**Objet : Plan Local d'Urbanisme
(PLU) de Pulvérières -
révision : approbation.**

Rapport n°20 – Plan Local d’Urbanisme (PLU) de Pulvérières – révision : approbation.

COMMUNE de **PULVERIERES**

(TOME 5 : MODIFICATIONS APORTEES SUITE A L'AVIS DES PPA
ET A L'ENQUETE PUBLIQUE)

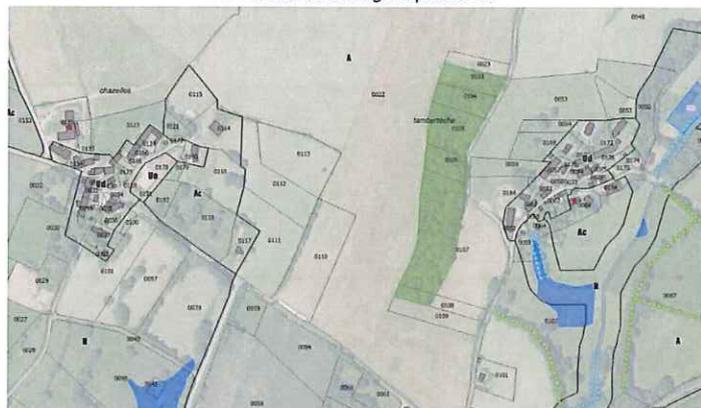
Le règlement prévoit une marge de recul de 5 m par rapport à l'axe du cours d'eau afin de préserver les ripisylves. La définition de cette marge n'est pas satisfaisante car la largeur restant disponible pour la ripisylve dépend de la largeur du cours d'eau. Il convient de modifier le règlement pour définir une marge de recul à compter du haut de la berge.

Le Règlement littéral est modifié comme suit afin que soit calculée la marge de recul de préservation des ripisylves, par rapport au haut de la berge et non l'axe du cours d'eau :

« Les ripisylves existantes sont à préserver, à conforter et à mettre en valeur. Les plantations existantes doivent être maintenues ou remplacées par des plantations de pays, présentes naturellement, sur une marge de recul de 5 m par rapport à l'axe du cours d'eau au haut de la berge. »

Extrait du plan de zonage Arrêté

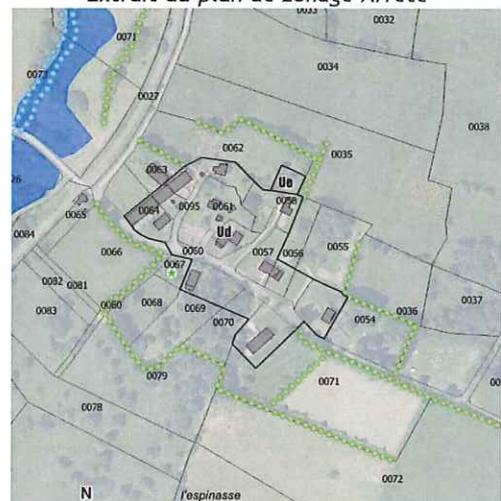
Par ailleurs, plusieurs linéaires de haies sont identifiés et protégés au titre de l'article L151-23 sur le règlement graphique. En revanche sur la partie sud de Chazelles, des linéaires de haies présentes n'ont pas été identifiés et protégés sur la base de cet article, alors qu'elles sont partie intégrante de la trame verte et bleue et qu'elles structurent le paysage. Par exemple, ces linéaires reliant Chazelles à Lambertèche seraient intéressants à préserver pour le maintien des continuités. Même observation au sud de l'Espinasse, le linéaire de haies déjà identifié pourrait être complété par la haie se trouvant au milieu de la parcelle n°71.

Extension de l'identification au titre de l'article L151-23 du CU sur les haies structurantes situées aux abords des villages de Chazelles, Lambertèche et l'Espinasse comme suit :

Extrait du plan de zonage pour Approbation
(voir plus loin la justification des autres modifications apparaissant au plan).

Extrait du plan des SUP Arrêté

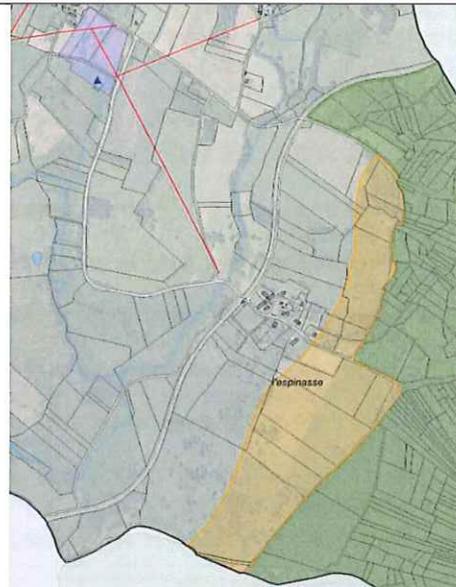
- Int1 : Servitude autour des cimetières. La référence réglementaire est : Code général des collectivités territoriales : article L2223-5. Le gestionnaire est la commune de Pulvérières.
- T1 : Zones de servitudes relatives aux chemins de fer. La référence réglementaire est : Code des transports – articles L2231-1 et suivants - Loi du 15 juillet 1845 sur la police des chemins de fer. Le gestionnaire est SNCF - Direction immobilière territoriale Sud est et l'adresse 19 avenue Georges Pompidou 69486 LYON Cedex 03.

Les SUP INT1 et T1 sont annexées à la liste et le plan des SUP est complété en conséquence.
